工程指示 / 要求簡箋(E.I.)

工程指示編號：EI / 1033 / 19

工程名稱：觀塘裕民坊

工程項目：幕牆生窗頂 膠條開模

编号: 837-sash.

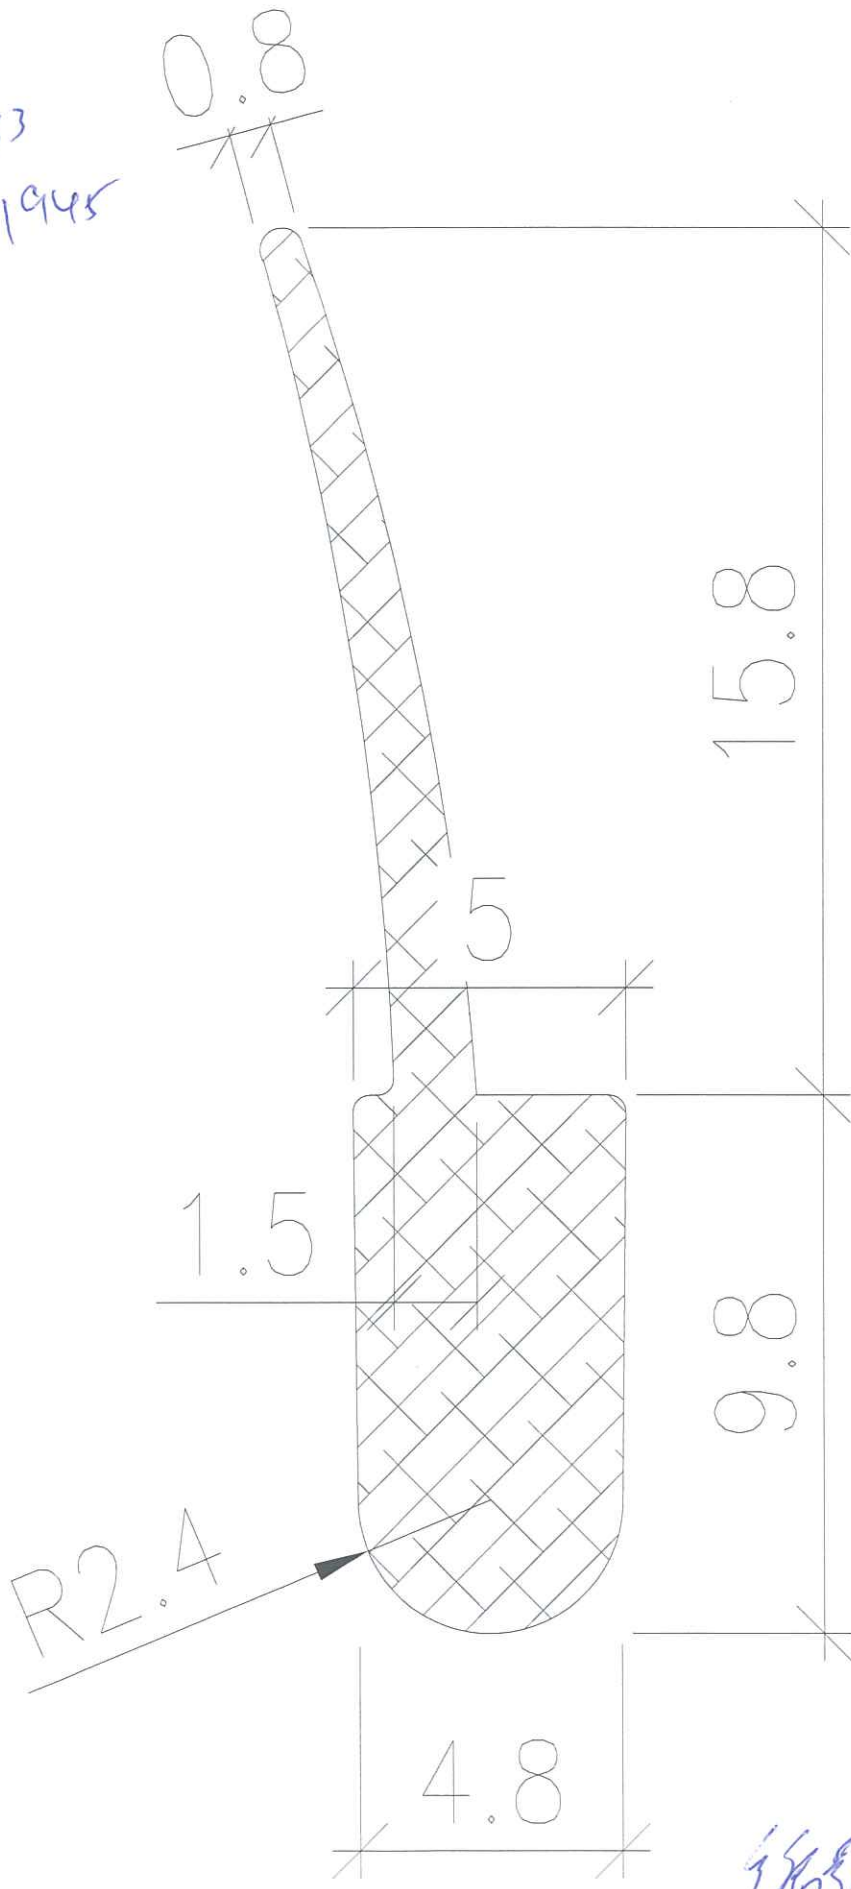
因應試水場生窗漏水問題，生窗頂需要加膠條，作為加多一重防水線，避免直入。

請按加工圖開模生產此膠條。

永林：請計算此膠條 BM。

材料 Rubber
硬度 45
窗顶用.
